7870 Grong, 20.12.2016

Flåttådalselva Kraftverk, revidert utbyggingsplan

Vedlegg 1: Flåttådalselva Kraftverk – revidert utbyggingsplan.

Vedlegg 2: Flåttådalselva – opprinnelig og utgått utbyggingsalternativ

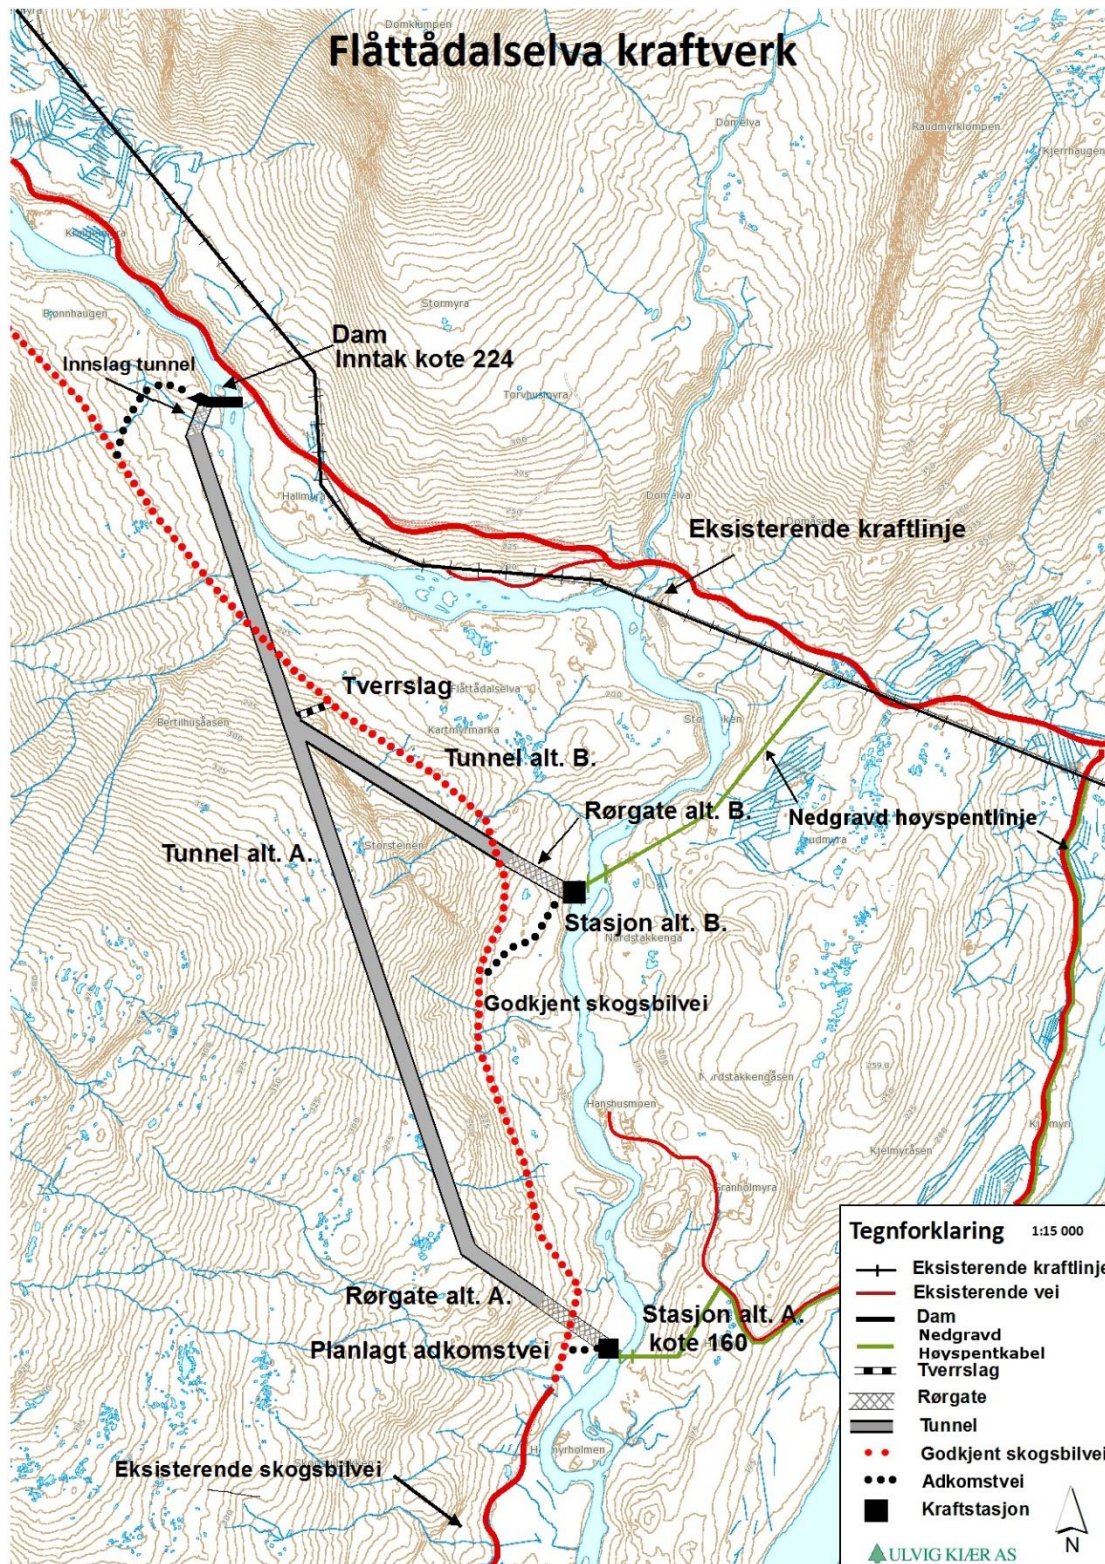
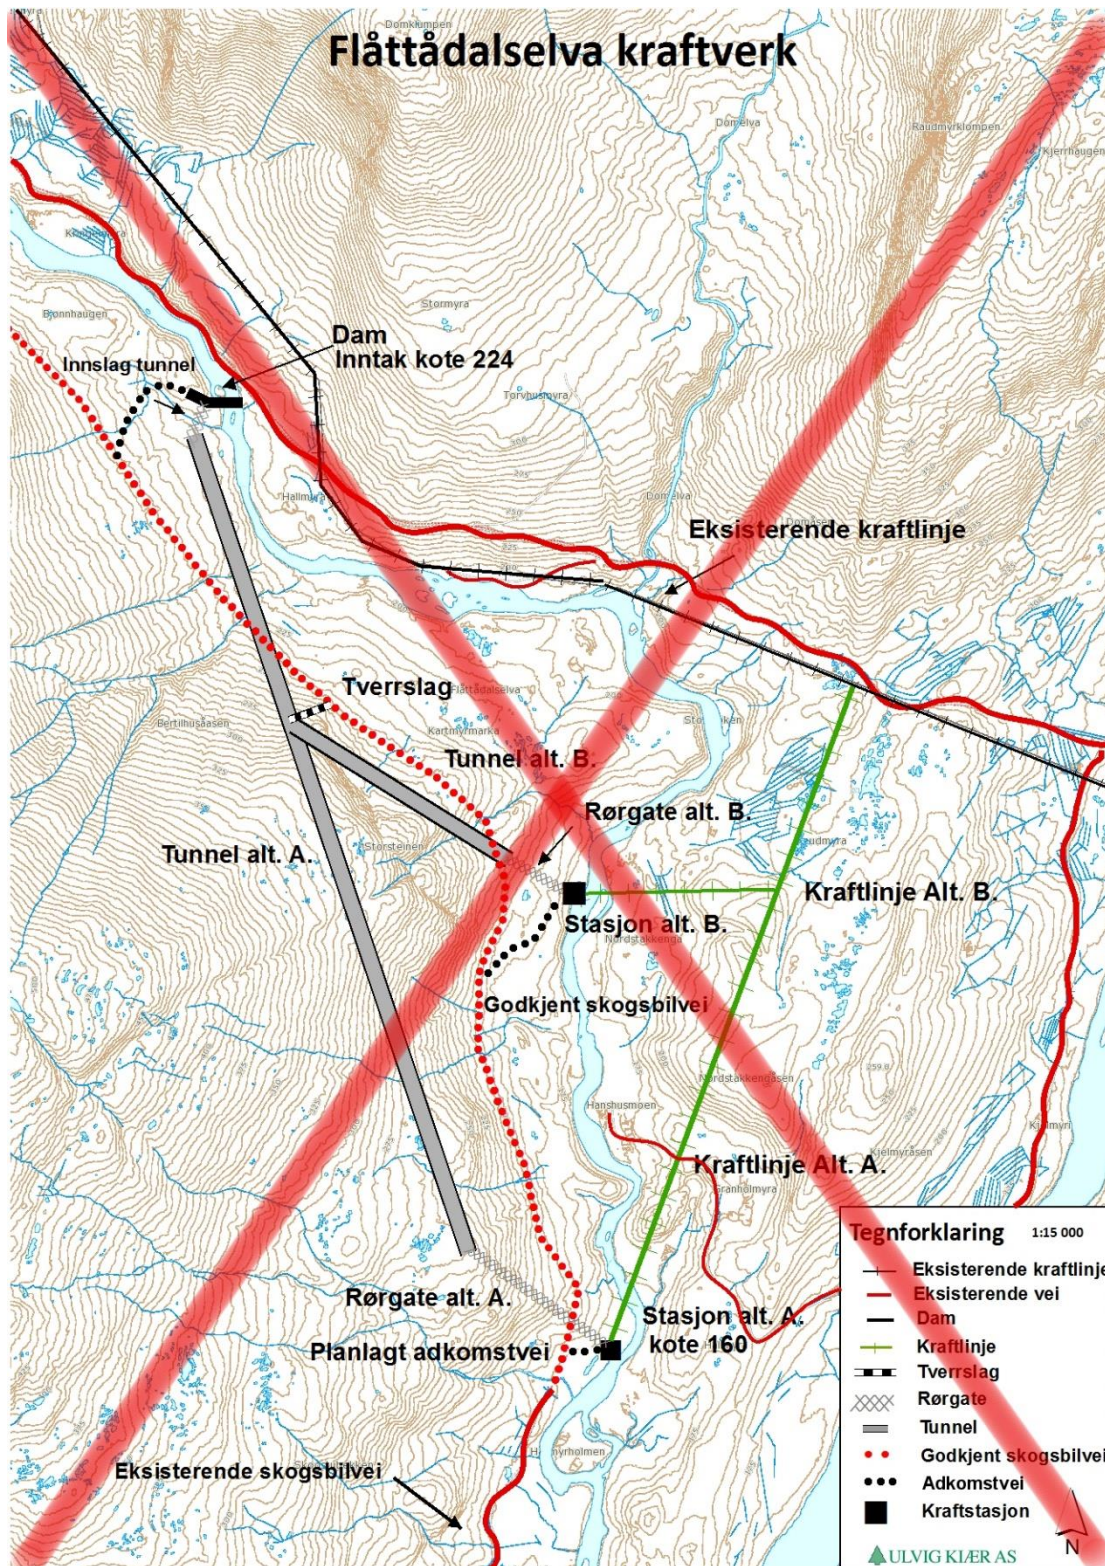
Som opplyst på befaringen, hadde utbygger engasjert biologisk ekspertise for å se nærmere på plassering av stasjonsalternativ B, da dette alternativet ikke var aktuelt i 2008. Ifølge biologen bør stasjonen ved valg av alternativ B flyttes ca. 200 meter nedstrøms til B2. Dette stedet ble også påvist under befaringen i regi av NVE. Dersom alt. B tillates bygget, mener vi man bør vurdere detaljplasseringen nærmere iht. den vedlagte rapporten. Ved framføring av jordkabel er det ved alternativ A tatt hensyn til biologens kommentar at kabelen bør graves ned på nordsiden av Hallmyra / Trettmyra. Da vil alternativ A være likeverdige med alternativ B1 og B2.

- Høyspentlinje med luftstrek (2,1 km) erstattes med nedgravd jordkabel på østsiden av elva fram til eksisterende skogsbilvei (0,45 km), hvor den legges på nordsiden av Hallmyra / Trettmyra, og hvor jordkabelen graves ned i veilegemet eller veigrøften fram til påkoblingspunkt NTE.
 - I forhold til konsesjonssøkt alternativ elimineres kollisjonsfaren for fugl.
 - Unngår kryssing av slåttemyr, lokalitet sør – Granholmmyra-Kjelmyrhøgda

- Reduserer inngrepslengden i urørt terreng for tilkøpling høyspent med 1,6 km.
- Reduserer dermed forstyrrende inngrep for reindrifta (høyspentlinje med luftstrekk) både i anleggsperioden og permanent.

- Høyspentlinje med luftstrekk (1,2 km) erstattes med nedgravd jordkabel (1,0 km) på østsiden av elva fram til påkoblingspunkt NTE.
 - I forhold til konsesjonssøkt alternativ elimineres kollisjonsfaren for fugl.
 - Unngår kryssing av slåttemyr, lokalitet nord – Nordstakkenga-Kjelmyrhøgda
 - Reduserer inngrepslengden i urørt terreng for tilkøpling høyspent med 0,2 km.
 - Reduserer dermed forstyrrende inngrep for reindrifta (høyspentlinje med luftstrekk) både i anleggsperioden og permanent.

Vedlagt følger kart over det reviderte utbyggingsprosjektet. I tillegg ligger vedlagt kartet fra konsesjonssøknaden med det opprinnelige prosjektet (kart med rødt kryss) som nå utgår og blir erstattet med det reviderte.
